Merknadsskjema – Begrenset høring 18.11.23 – 18.12.23

Plannavn	Bergenhuis, Gnr. 163, Bnr. 23 m.fl. Møllendal Øst. Undervisningsformål
Arealplan-ID	70990000
Saksnummer	2022/20699
Utarbeidet av	Henning Larsen Arkitekter AS m.fl.
Sist revidert	12.01.2024

Merknadskart

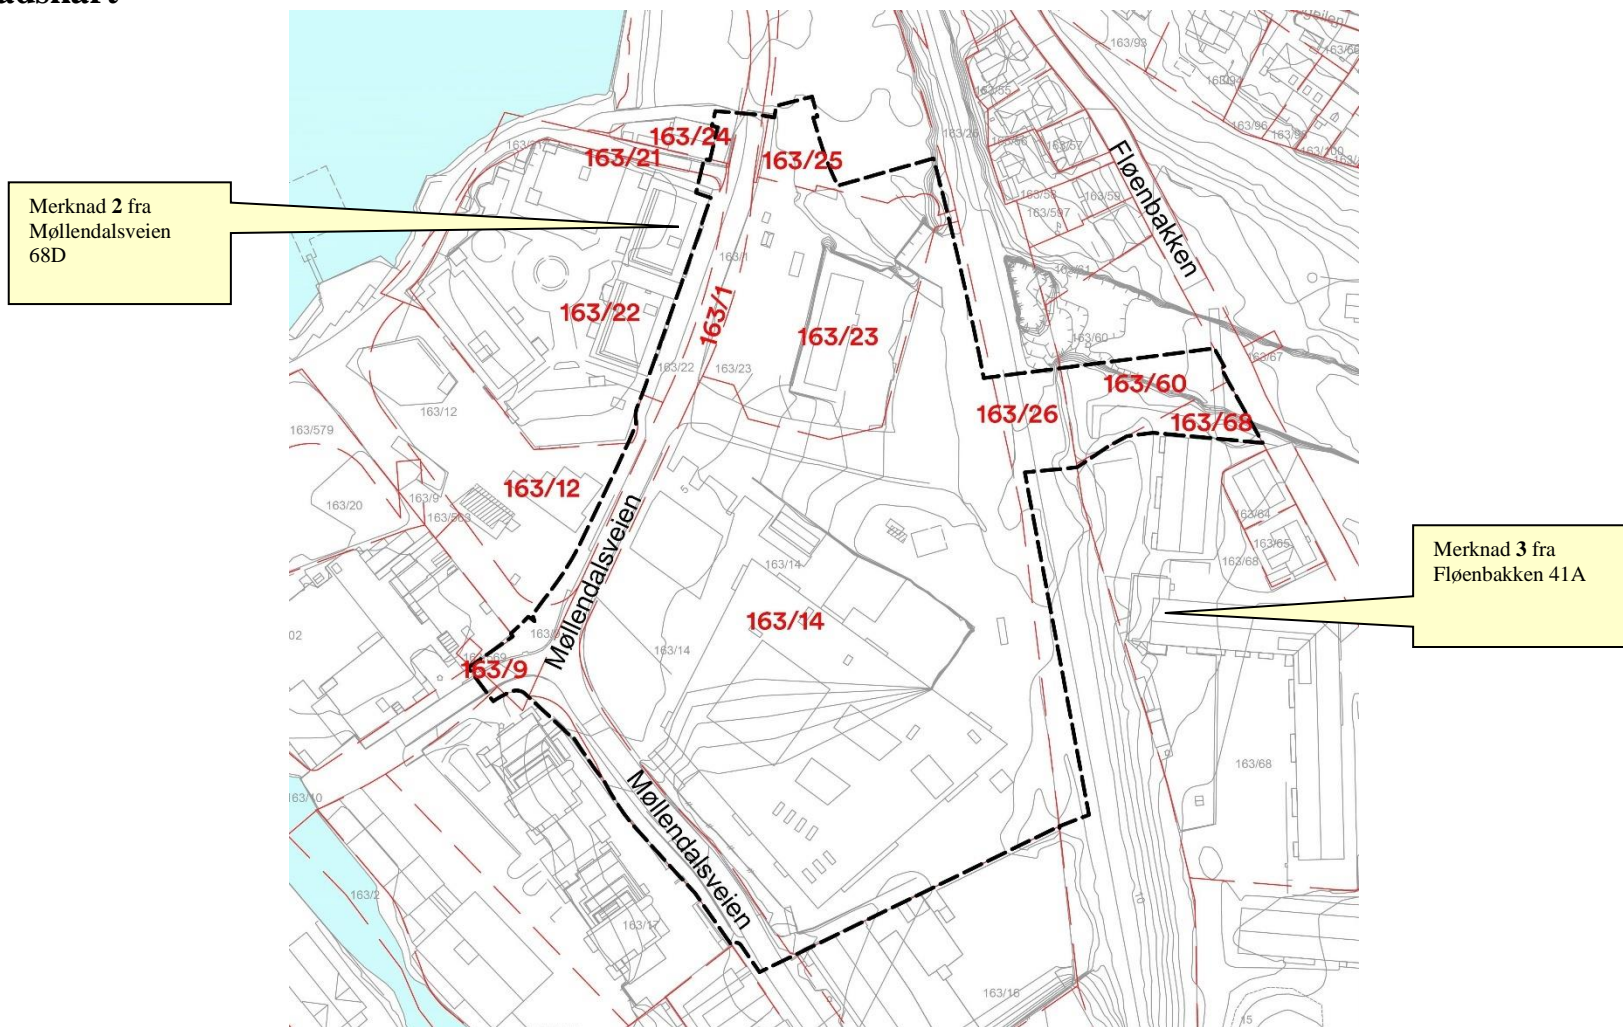
Utenfor kartutsnittet:

- Merknad 1 fra Fløenbakken 43B
